Mission régionale d'autorité environnementale

**Avis en date du 23 septembre 2018
de la Mission régionale d'autorité environnementale d'Île-de-France
sur le projet d'aménagement du quartier Bienvenue-Gare
sur la commune du Bourget (Seine-Saint-Denis)**

Fig 2. Schéma de composition du quartier Gare (source : étude d'impact).

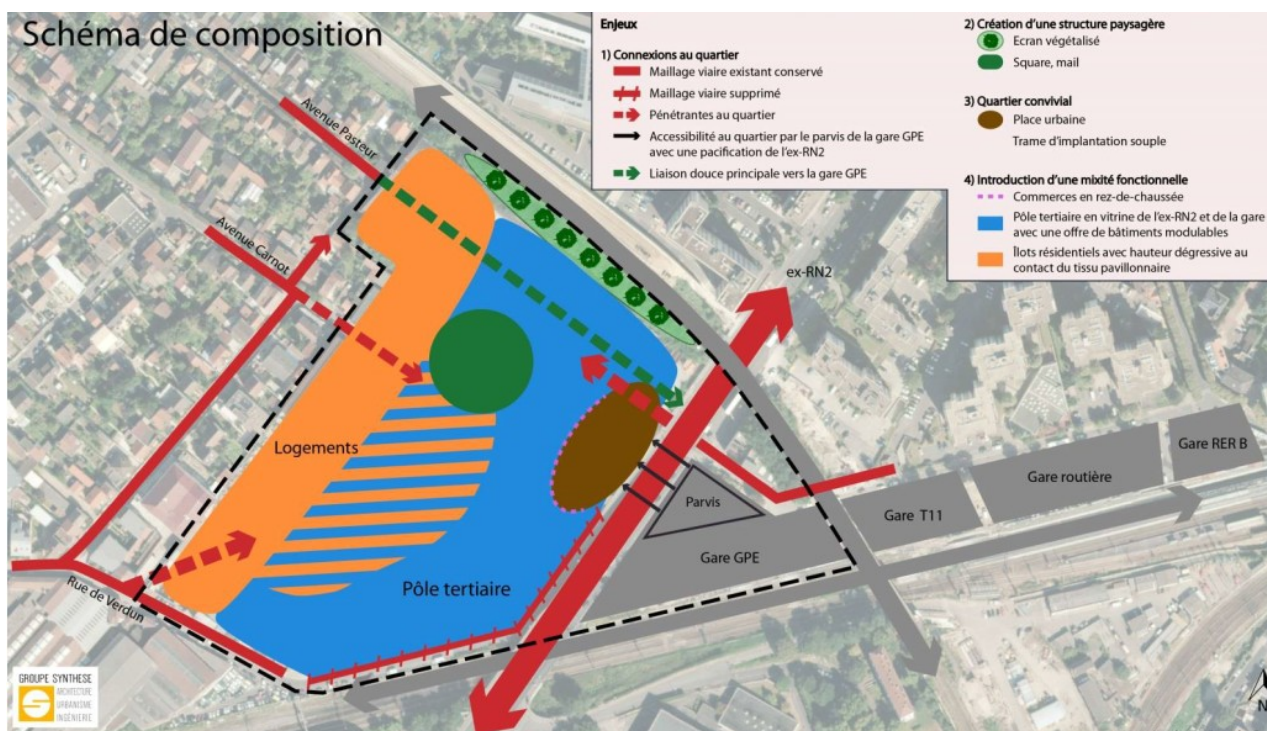
La MRAe qui souligne la qualité des descriptions fournies, note l'absence de précision sur le planning des travaux. Par ailleurs, l'îlot proche de la gare à l'est de la RN 2 et qui doit accueillir la gare multimodale pourtant intégré au projet, ne fait pas l'objet d'un descriptif architectural et fonctionnel détaillé).

La MRAe recommande de préciser :

- **le planning des travaux et qu'il soit développé dans l'étude d'impact, une fois le scénario d'aménagement retenu ;**
- **si l'îlot à l'est de la RN 2 qui doit accueillir la future gare multimodale fait ou non partie du projet d'aménagement de la ZAC Bienvenue-Gare soumis à son avis.**
